AKTUALIZACE Č. 1 ZÚR JMK

6. 2. 2020

OPONENTNÍ MATERIÁLY

REAKCE NA OPONENTNÍ MATERIÁL ING. K.

Optimalizace R43, 2015 x Varianta D.6 (celek)

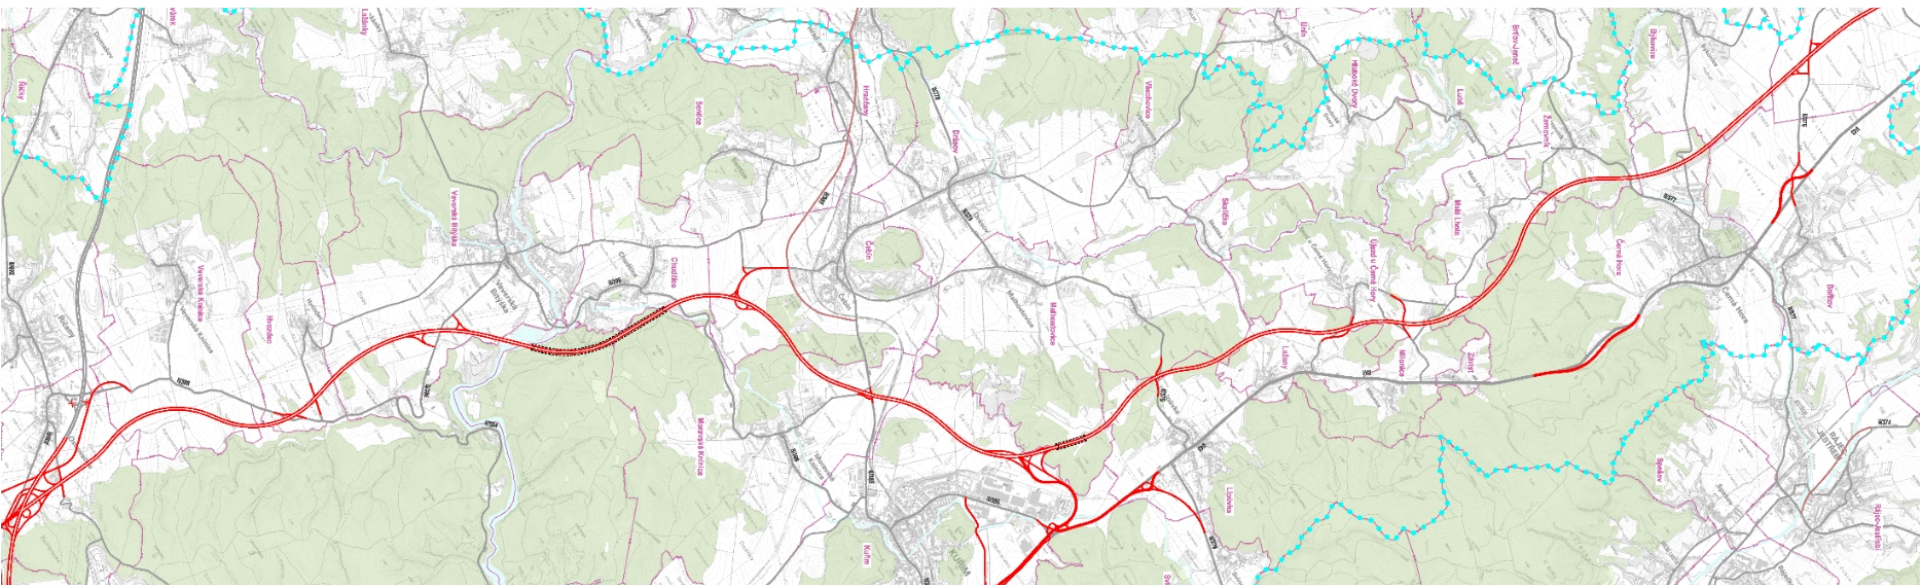
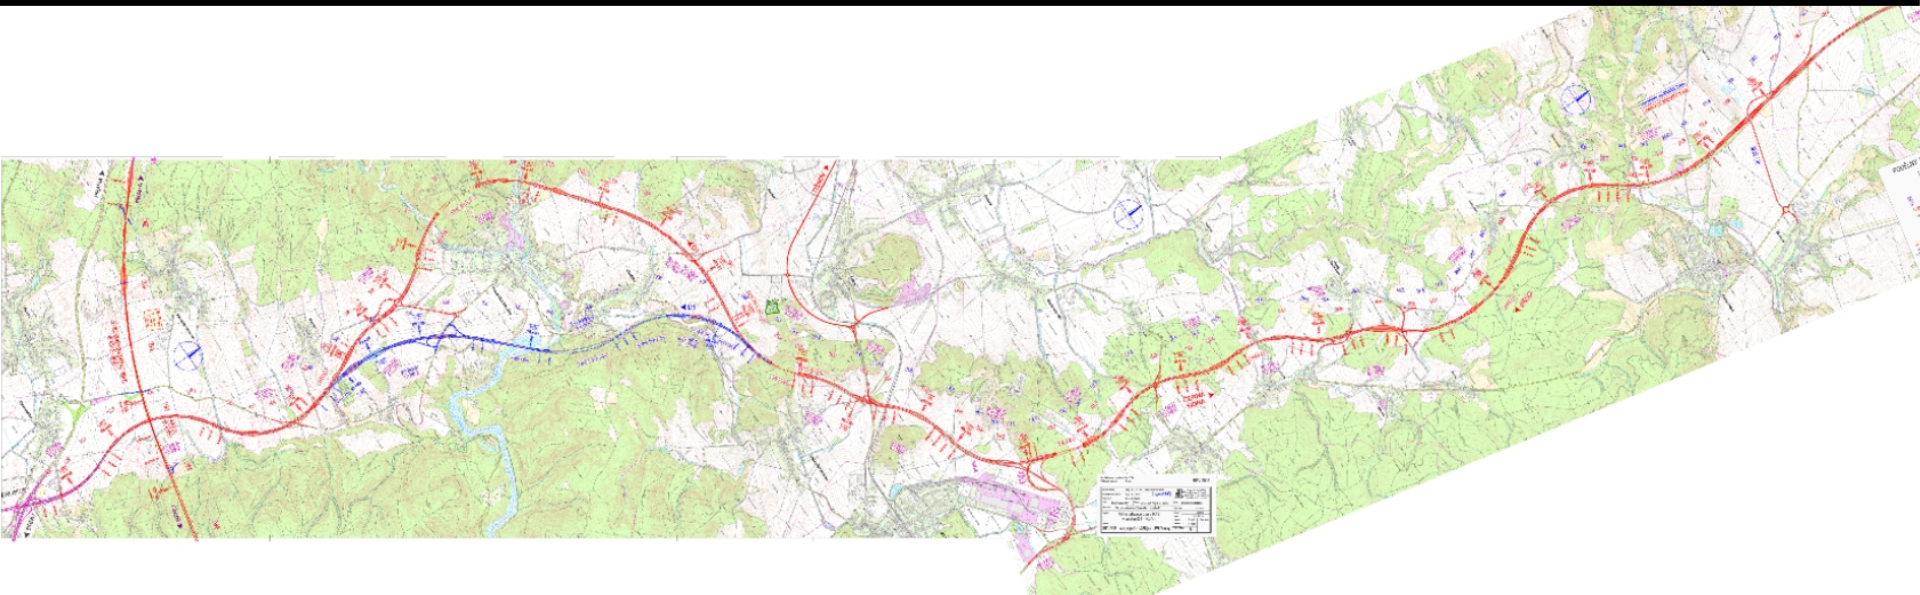
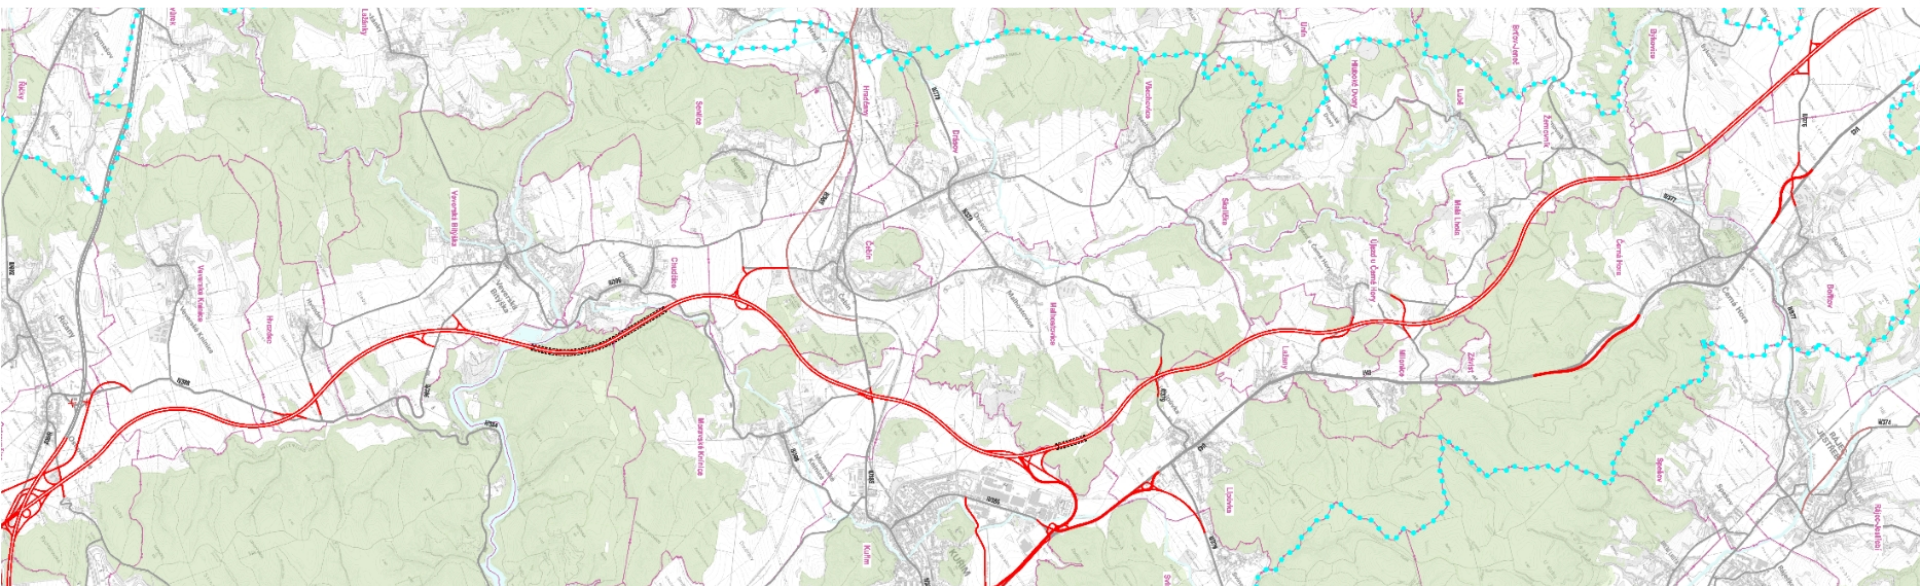
- OPTIMALIZOVANÁ TRASA R43 (D43) NEBYLA VYHODNOCENA A POROVNÁNA S OSTATNÍMI VARIANTAMI V RÁMCI ZPRACOVÁNÍ ÚS JMK
- OPTIMALIZOVANÁ TRASA R43 (D43) JE V SOULADU S ČSN - ŘEŠENÍ MÚK ČEBÍN (VZDÁLENOSTI KŘIŽOVATEK)

- OPTIMALIZOVANÁ TRASA R43 (D43) NEBYLA VYHODNOCENA POROVNÁVÁNA S OSTATNÍMI VARIANTAMI V RÁMCI ÚS JMK
- Optimalizovaná trasa R43 ze studie Ing. K. (2015, 2016) byla porovnávána v rámci ÚS JMK jako varianta **D.6.** s drobnou úpravou křižovatky u Čebína, protože původní technický návrh Ing. K. neodpovídal současným normovým požadavkům.

DOPRAVNÍ MODEL: TRANZIT (00-2020)

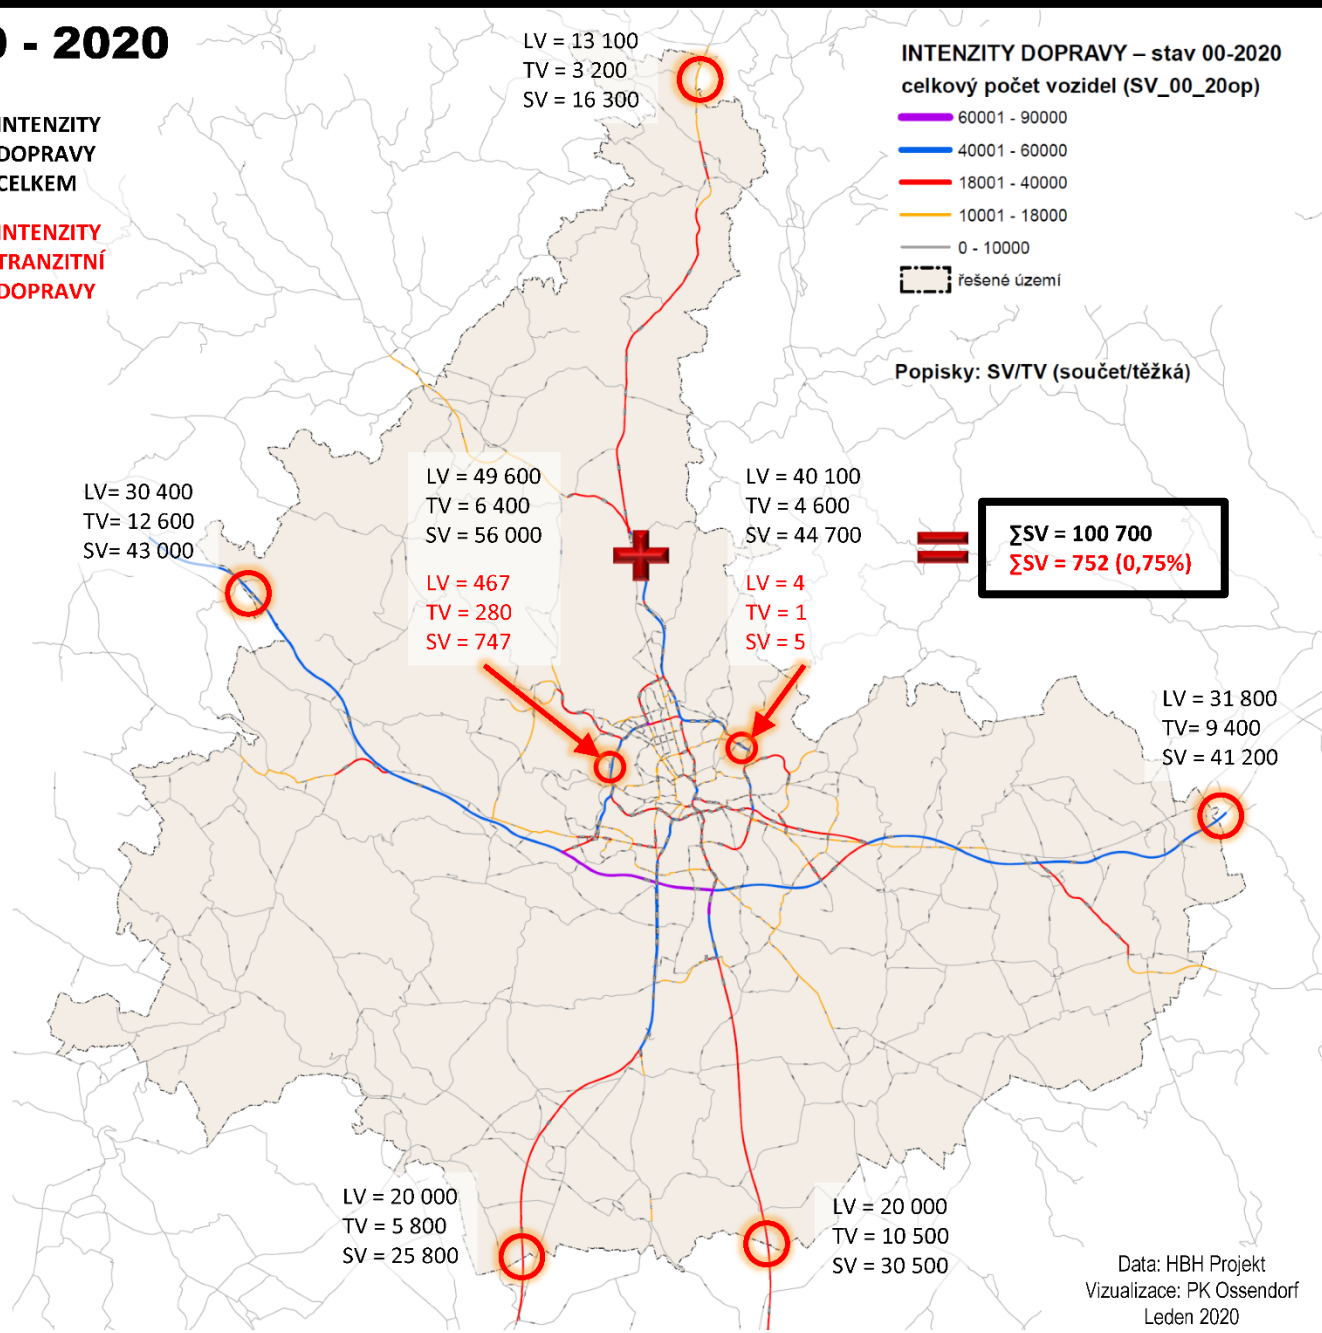
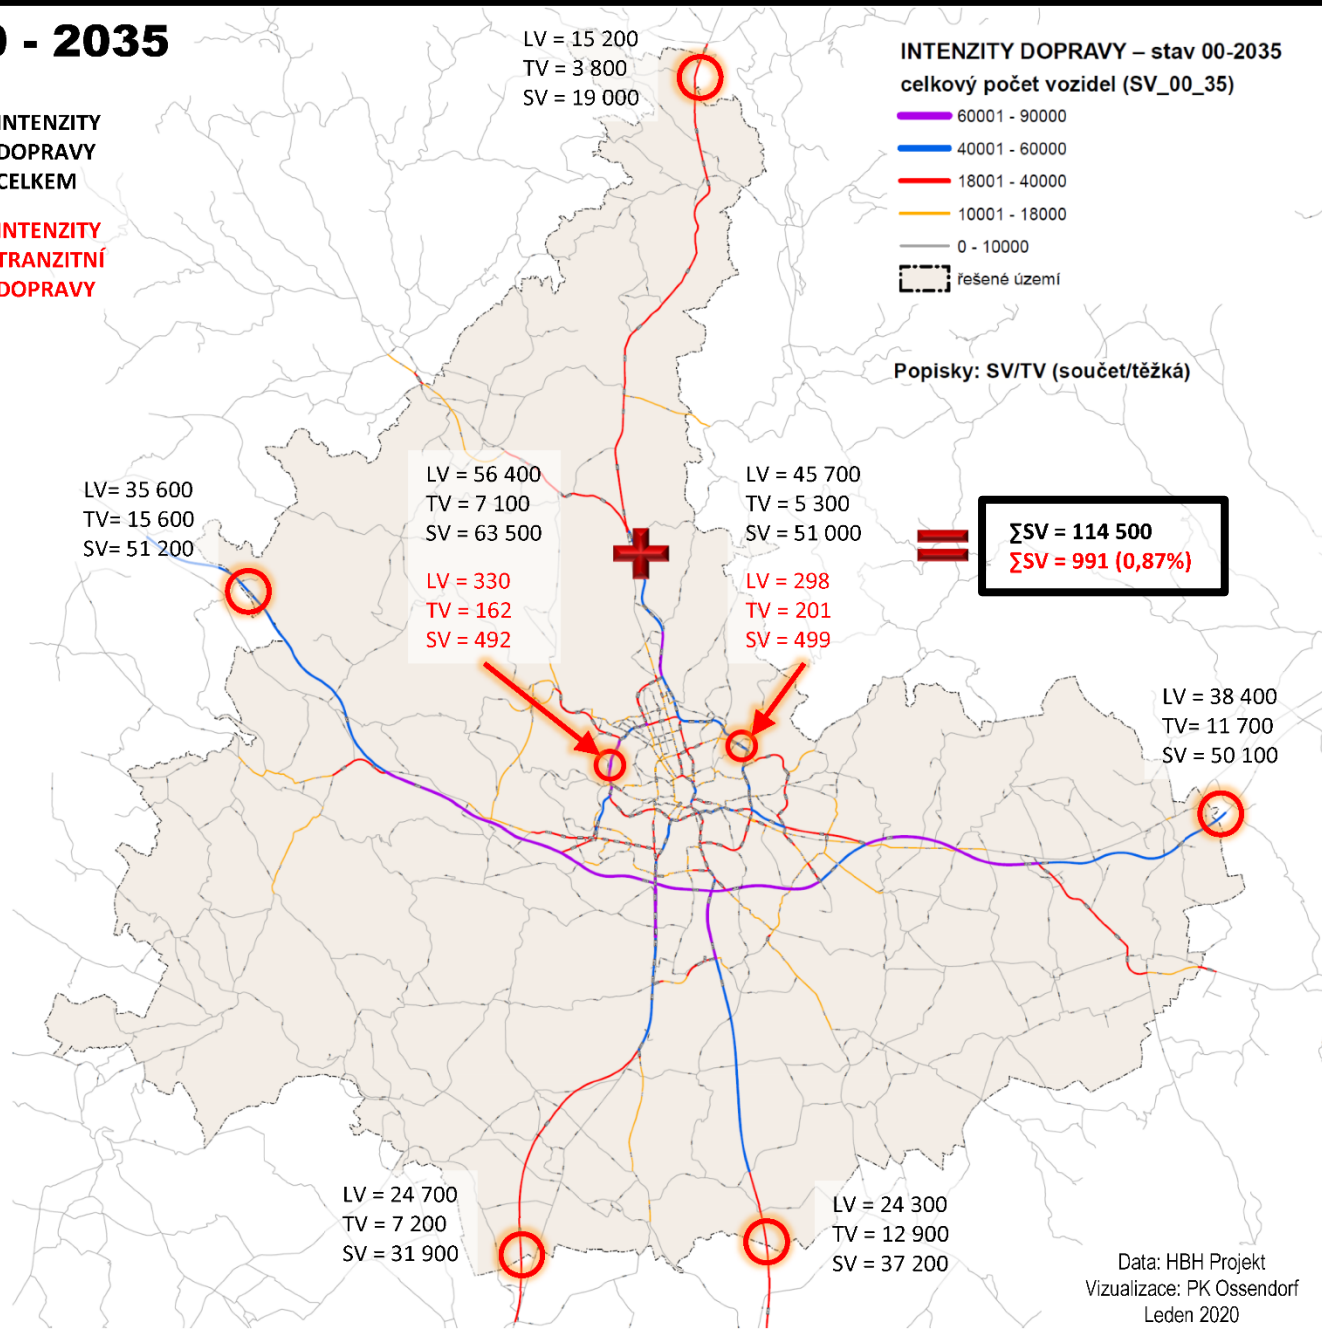
- DOPRAVNÍ MODELOVÁNÍ – VYSOKÁ CHYBA DOPRAVNÍHO MODELU
- TRANZITNÍ DOPRAVA – JE UVAŽOVÁN POUZE SOUČASNÝ STAV TRANZITU PO NEDOSTAČUJÍCÍ KOMUNIKACI NA SVITAVY
- ROZPTYLOVÁ STUDIE – ZCELA IGNORUJE VLASTNÍ DATA, NAVÍC JE ZATÍŽENA CHYBOU DOPRAVNÍHO MODELOVÁNÍ
- HLUKOVÁ STUDIE – PROBLÉM S PLATNOSTÍ 400 M OD KOMUNIKACE, NEZAHHRNUJY NEJISTOTY, ŠPATNÉ VYHODNOCENÍ
- POROVNÁNÍ VARIANT – NENÍ UVEDENA DETAILNÍ METODIKA ANI JEDNOZNAČNÁ KRITÉRIA HODNOCENÍ VARIANT ...
- FINANČNÍ NÁROČNOST – NENÍ POSUZOVÁNO

- TRANZITNÍ DOPRAVA – JE UVAŽOVÁN POUZE SOUČASNÝ STAV TRANZITU PO NEDOSTAČUJÍCÍ KOMUNIKACI NA SVITAVY
 - Není pravda, že je uvažován pouze současný stav tranzitu.
 - Ve výhledových stavech (rok 2035) je vždy zohledněn rozvoj silniční a dálniční sítě v rámci celé ČR (silnice „nová 43“ končí na dálnici D35 a dále pokračuje ve stávajícím stavu Opatov-Štíty-Králíky).
 - Tranzit vyjadřuje „čistý tranzit“ přes území Jihomoravského kraje – tedy představuje tu dopravu, která v JMK nemá žádný cíl ani zdroj – tedy že územím mezi vstupními „hranicemi“ kraje pouze projede.
 - Podíl tranzitu v profilech, které by tranzit využíval se pohybuje do 1% z celkové dopravy na profilech. Kdybychom sečetli veškeré komunikace v profilu (ve městě Brně), pak procento klesne k 0,5%.
 - V případě tras „43“ se pak podíl tranzitu pohybuje vždy mezi 4-5% z celkového počtu vozidel na daném profilu.
